BITACORA ELECTRÓNICA DE OBRA

Nro
Inform
e:
190

Nombre De La Obra:
Carretera Oyon - Ambo,
Tramo I: Oyon - Desvío Cerro
de Pasco

MEJORAMIENTO DE LA CARRETERA OYON - AMBO TRAMO 1: OYON DV. CERRO DE PASCO

Foto2:

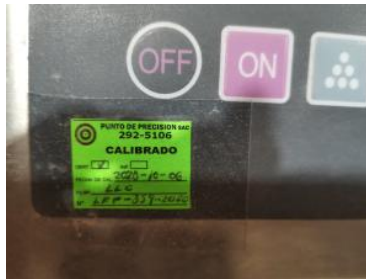
Del Panel Fotográfico N° 12, se sugiere la calibración de los equipos de Suelos y Calidad que se encuentran vencidas, ya que se evidencia que la última calibración se realizó al mes de octubre de 2020.

Se aprecia que la fecha de calibración de los equipos se realizó en el mes de octubre de 2020, debiendo calibrarse estos después de 6 meses, vale decir en el mes de abril de 2021, sin embargo, se verifica que la calibración de los equipos aun sigue al mes de octubre de 2020.
